Címzett: Tőkés Balázs
Innovációs munkatárs, BKK

Tárgy: Horváth Boldizsár utca

A Magyar Kerékpárosklub a tervek tartalmával egyetért, néhány kisebb észrevételt teszünk:

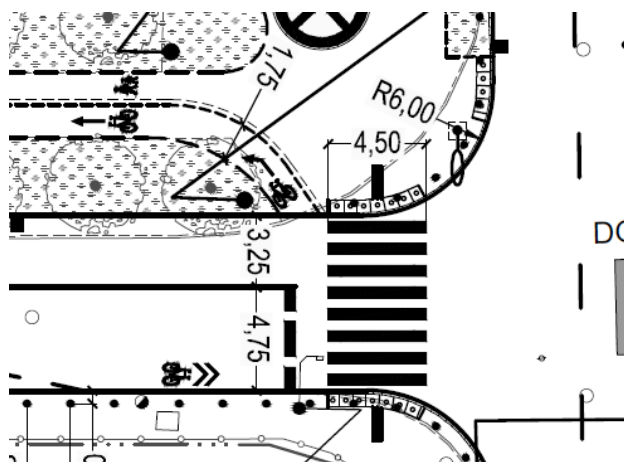
Itt a felhajtás nehézkes a szögletesség miatt, javasoljuk lekerekíteni:

Az íves járda itt gyakorlatilag nem esik gyalogos útvonalba. Érdemes meggondolni legalább a szélességének egy részét zöldíteni:

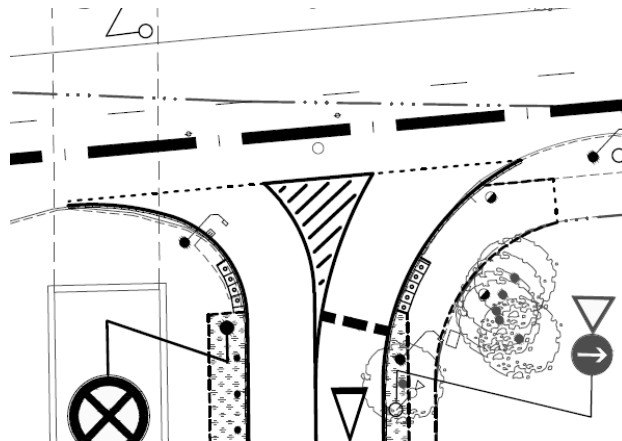
A forgalom elől elzárt területre egy alacsony, K-szegélyes sziget lehetséges, hogy elférne, ami védené a párhuzamosan áthaladó gyalogosokat:

Itt a párhuzamosan haladó gyalogosoknak elsőbbségük van, de nem kapnak gyakorlatilag semmilyen védelmet a nagy sebességgel kifordulókkal szemben. Javasoljuk kiemelni az átkelést a járda szintjére.
